PROVINCIA DI IMPERIA

Ambito n. 1 – VAL ROIA

VARIAZIONI DELLA SITUAZIONE ATTIVITA' ESTRATTIVE RISPETTO AL 2008

Straicio tav. 57 – Scala 1:25.000

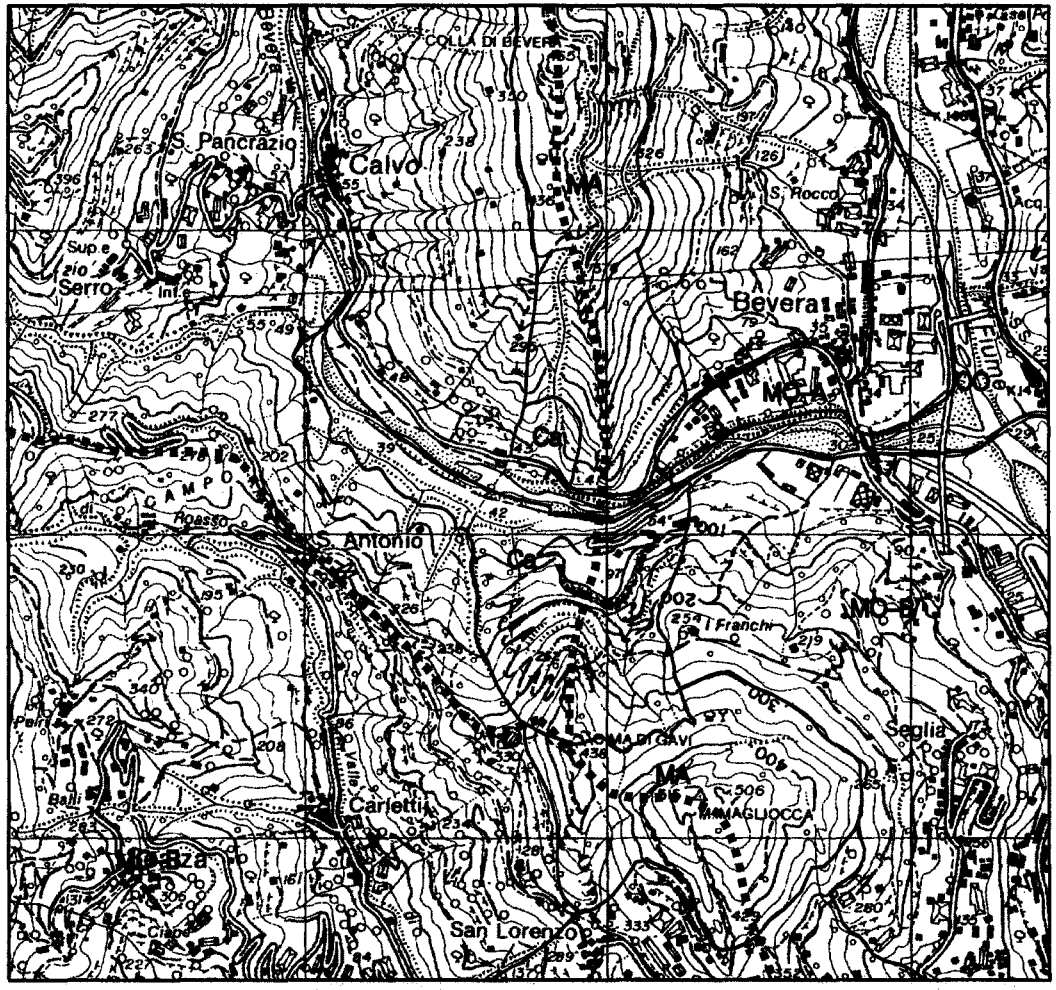
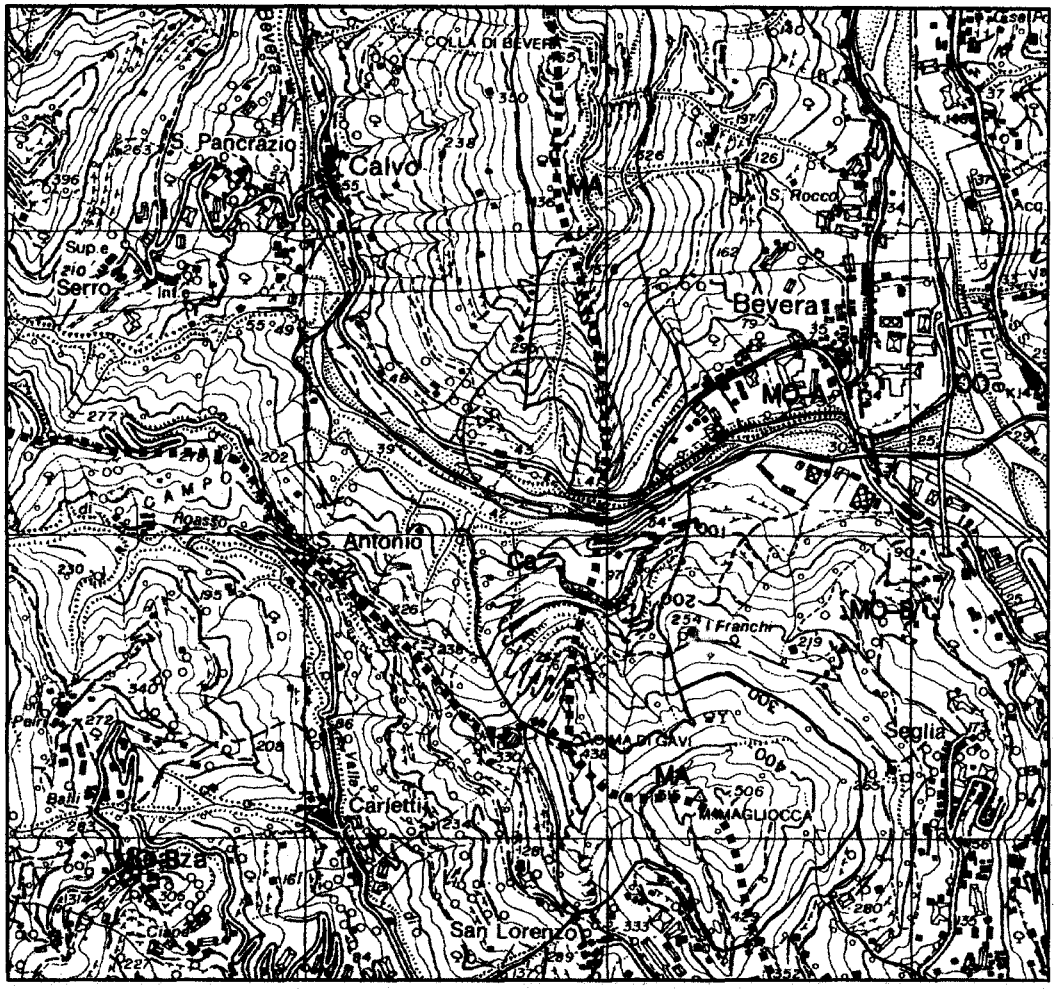
- Eliminazione cava "MARSE'" (16 IM)
  P.T.C.P., assetto geomorfologico da Ca a MO-B – TAV. 57

- Eliminazione cava "MARSE'" (16 IM)
  P.T.C.P., assetto geomorfologico da Ca a MO-B – TAV. 57

- Eliminazione cava "Marsè" (16 IM) e modifica P.T.C.P., livello locale, assetto geomorfologico da Ca a MO-B.

- Eliminazione cava "Marsè" (16 IM) e modifica P.T.C.P., livello locale, assetto geomorfologico da Ca a MO-B.

CAVA: **RIO DELLE BOCCHE** **SIGLA:** 16 BIS IM

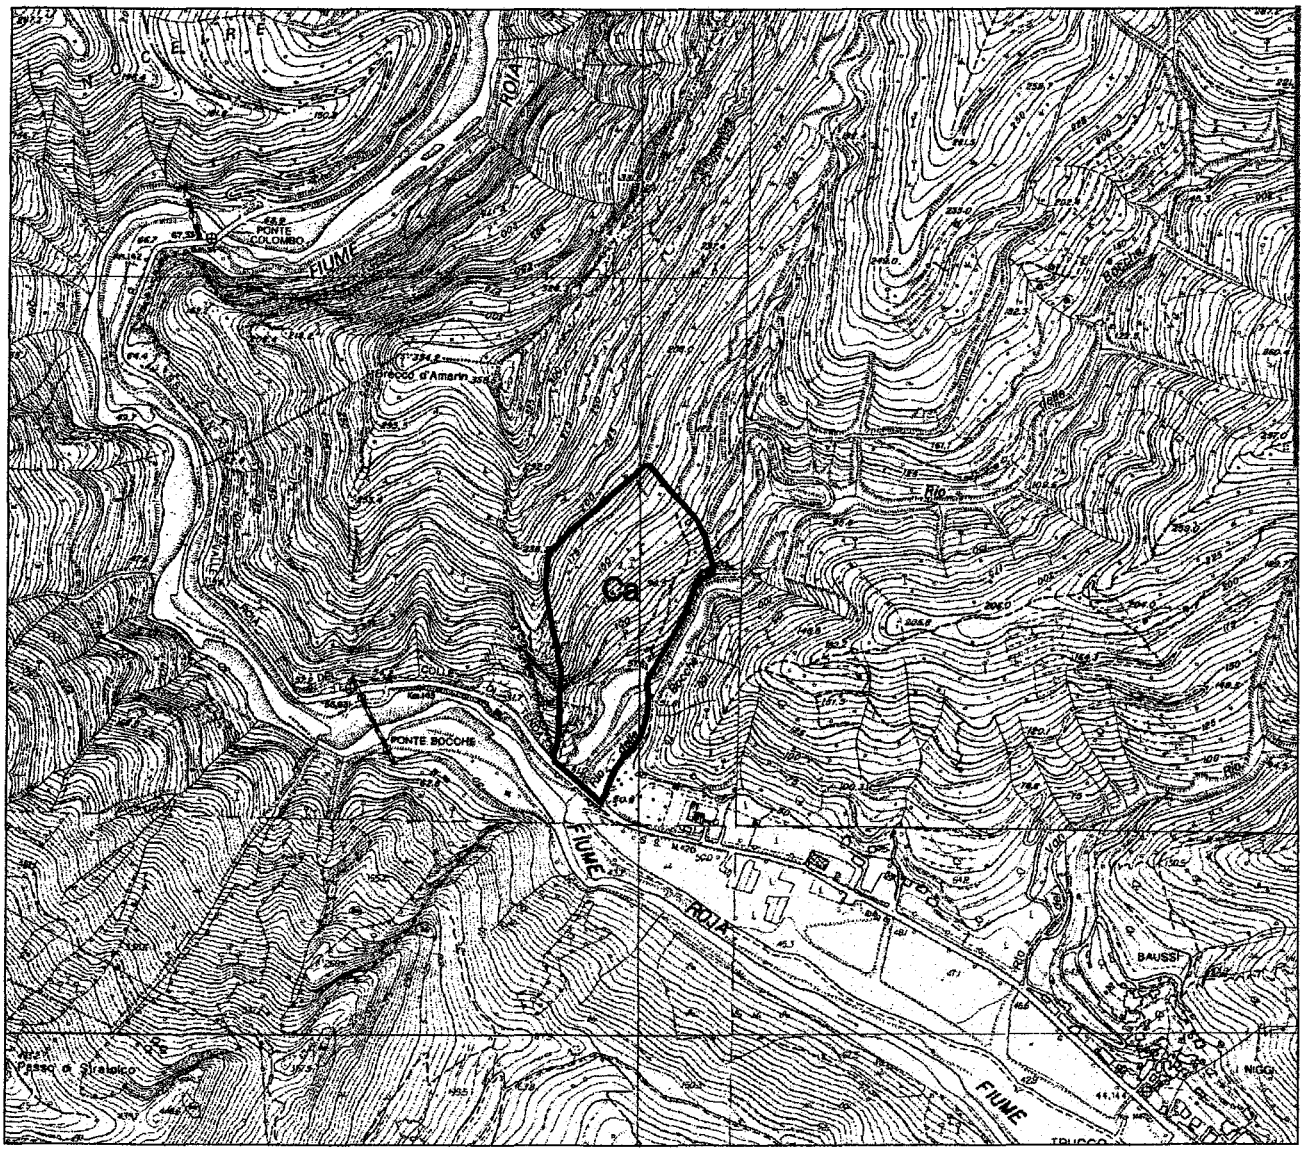
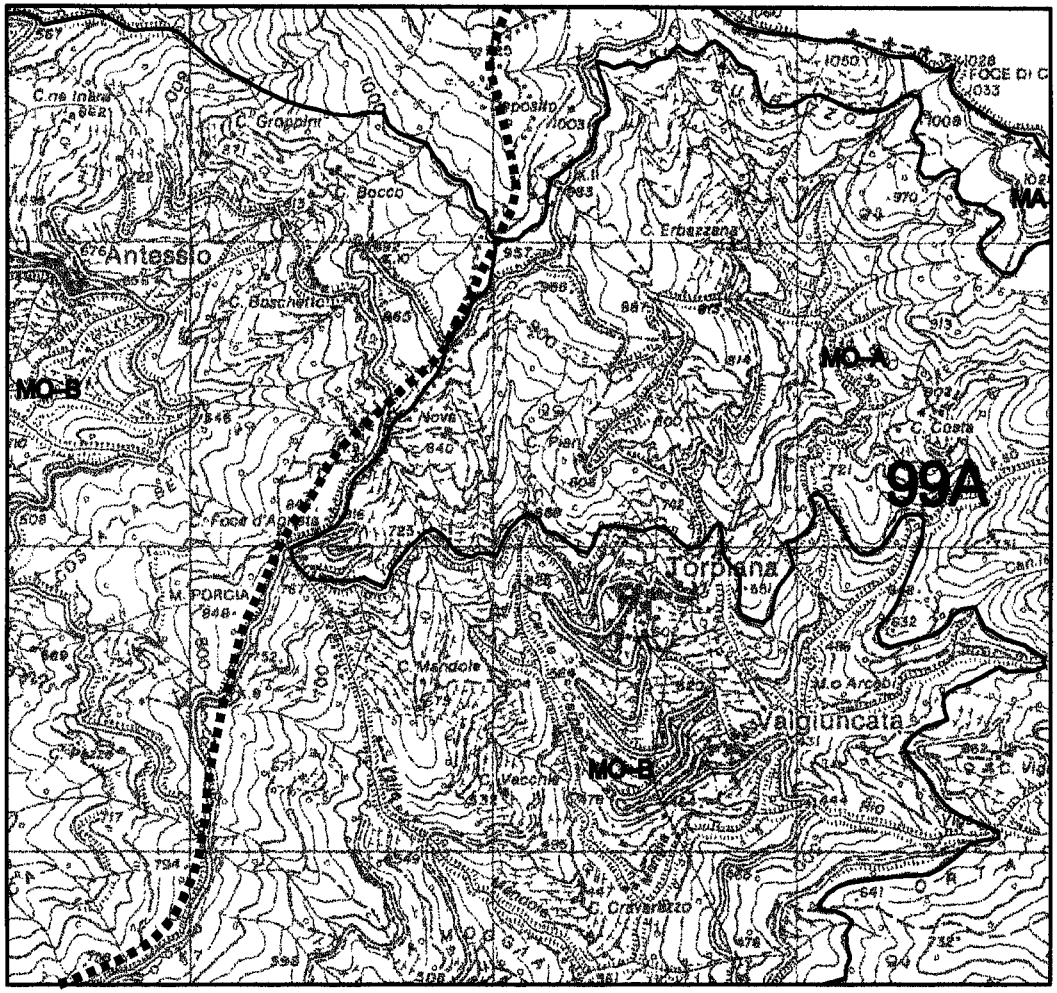
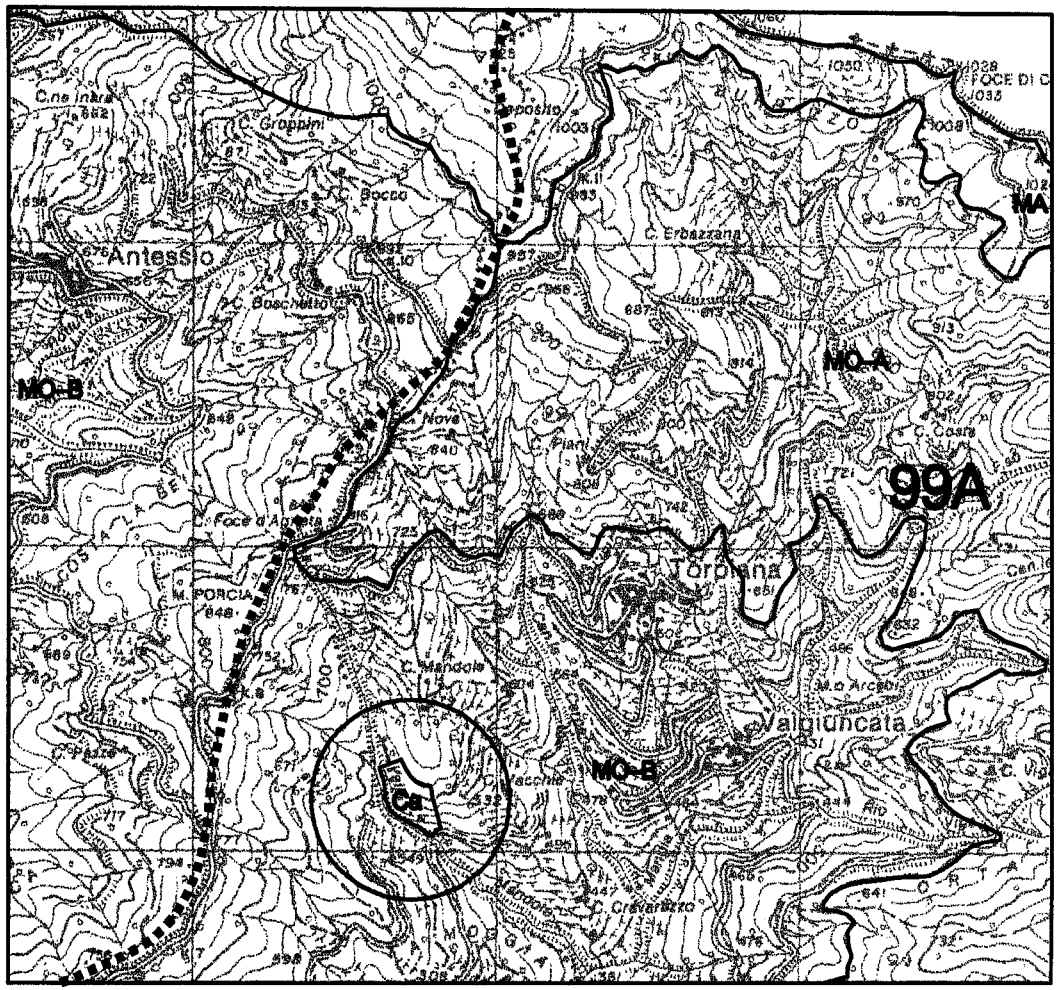
Per quanto concerne la cava "Rio delle Bocche" non essendo state le motivazioni addotte per il non inserimento della cava ritenute sufficienti dal Decreto del Capo dello Stato, si adotta l'inserimento della cava come nuova localizzazione. Peraltro la vicinanza alla SS. N. 20 impone la necessità di inserire, ai fini della sicurezza, le seguenti disposizioni particolari: "Il progetto di coltivazione dovrà conformarsi a quanto previsto dall'art. 104 del D.P.R. n.128 del 9 aprile 1959 per quanto concerne le distanze di sicurezza da strade e corsi d'acqua, inoltre l'abbattimento del materiale potrà avvenire solo utilizzando mezzi meccanici. Qualora il programma di coltivazione comporti la rimozione del materiale di riporto presente nell'area, lo stesso dovrà essere caratterizzato allo scopo di definirne la destinazione finale"

Negativo sia alle osservazioni che all'inserimento della cava nel Piano in quanto:

Parere favorevole con la seguente prescrizione "*la porzione di area ricadente in zona Pg3a - Area a pericolosità alta - della Carta della Pericolosità e Suscettività al Dissesto del Piano di Bacino del Fiume Roja sia esclusa, dal piano di coltivazione, dalle aree di scavo del materiale. La stessa potrà essere inserita nel piano di coltivazione solo a seguito della redazione e realizzazione di un progetto di messa in sicurezza del versante e conseguente eventuale variante al P.d.B. di riperimetrazione dell'area nella Carta della Pericolosità e Suscettività al Dissesto*".

A) La zona prossima al crinale posto in adiacenza alla strada provinciale n. 20 costituisce ambito di singolare bellezza sotto il profilo naturale e paesistico, in quanto le rocce e le zone di bosco esistenti tra la sponda sinistra e quella destra del torrente Roja costituiscono una quinta all'imbocco della galleria mediana tra esse. Tale configurazione costituita dalla forma delle pareti rocciose e dalle zone boscate difficilmente potrebbe essere ricreata attraverso una sistemazione artificiale conseguente ad una attività di sfruttamento del giacimento. Inoltre tali parti di versante dovranno contribuire al potenziamento della fruizione attiva qualora venisse realizzato il percorso di fondovalle individuato a livello territoriale dal P.T.C.P.

"la linea di crinale prospiciente la strada provinciale ed una sua congrua fascia di rispetto non potranno essere interessate in maniera attiva dal programma di coltivazione attraverso la costituzione di nuovi fronti di escavazione. Per tale ambito potrà essere consentita solo una manutenzione delle specie arboree ed arbustive presenti onde preservare le visuali attualmente esistenti dalla strada provinciale".

Disposizione:
Limitatamente alla zona individuata dal P.T.C.P., assetto geomorfologico, nell'ambito dell'areale Ca dovrà essere preclusa un'attività di coltivazione del fronte che possa compromettere l'integrità degli elementi geomorfologi e/o idrogeologici aventi specifico valore ambientale.

La proposta di inserimento del polo coinvolge aspetti relativi sia alla valenza territoriale strategica dello stesso sia all'impatto sugli elementi ambientali e paesistici in un ambito attualmente posto, rispetto a quest'ultimi, in stato di sostanziale equilibrio.
In particolare, considerata la potenzialità del giacimento decisamente inferiore rispetto a quella del giacimento, litologicamente analogo, attualmente in coltivazione presso la cava "Bergamasca", non appare verosimile considerare il sito proposto quale candidato vicariante del polo oggi in attività, peraltro non prossimo all'esaurimento delle proprie potenzialità estrattive.

Si ritiene pertanto di non valutare favorevolmente l'istanza.

Inserimento scheda di progetto (16 bis IM), cava di calcare "Rio delle Bocche".

Comune	SAN REMO	**Provincia**
Località	BUSSANA	IMPERIA
C.T.R. scala 1:10000	258-100, 258-140	**IM**
Tav. P.T.	58

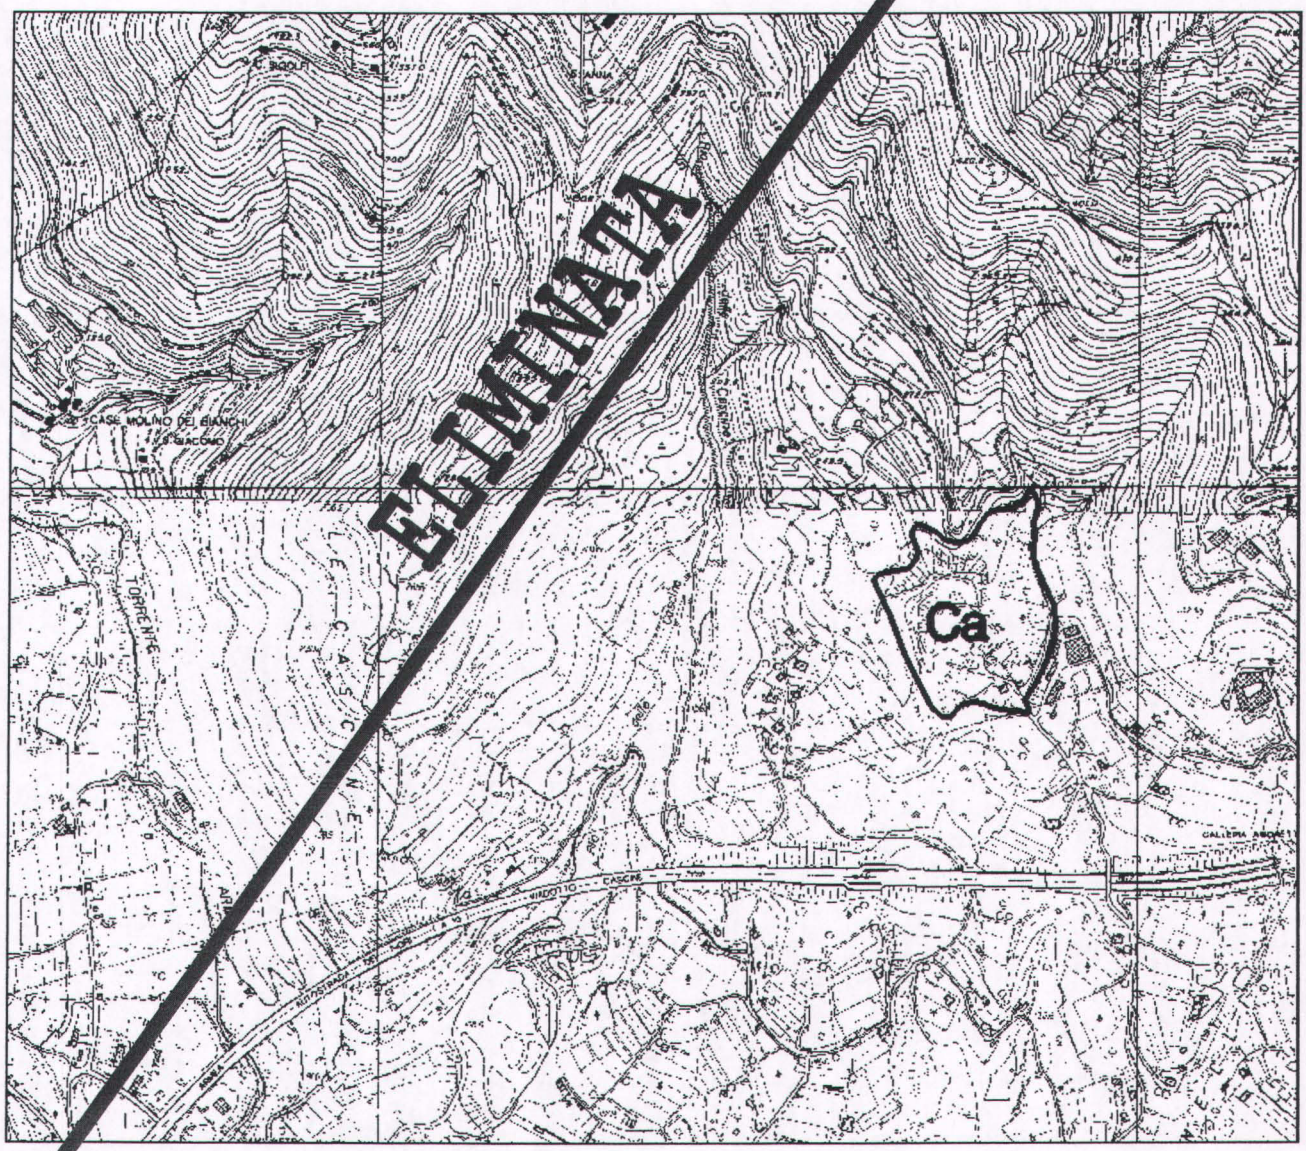
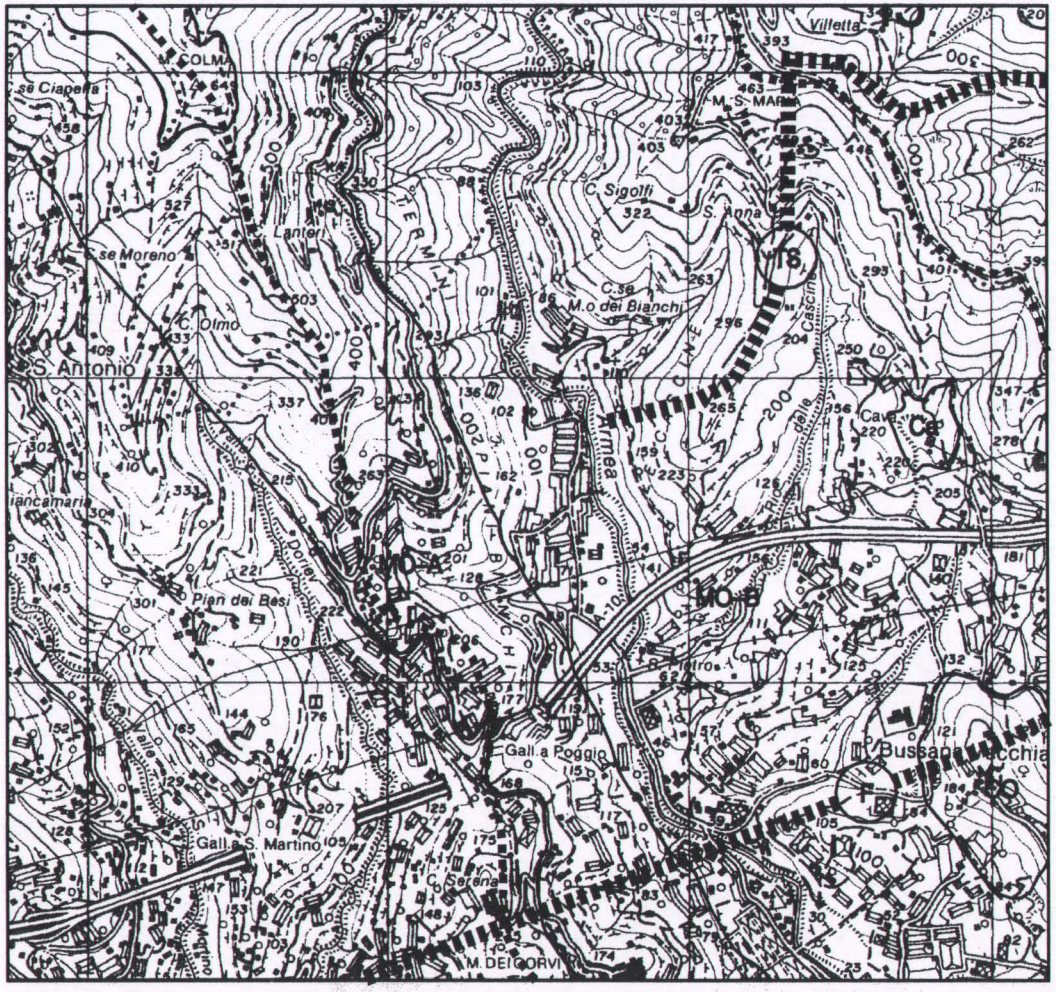
- Eliminazione cava "MONTE BERSAGLIE'" (10 IM)
  P.T.C.P. assetto geomorfologico da Ca a MO-B – TAV. 58

- Eliminazione cava "MONTE BERSAGLIE'" (10 IM)
  P.T.C.P. assetto geomorfologico da Ca a MO-B – TAV. 58

- Eliminazione cava "Monte Bersagliè" 10 (IM) e modifica P.T.C.P., livello locale, assetto geomorfologico da Ca a MO-B;
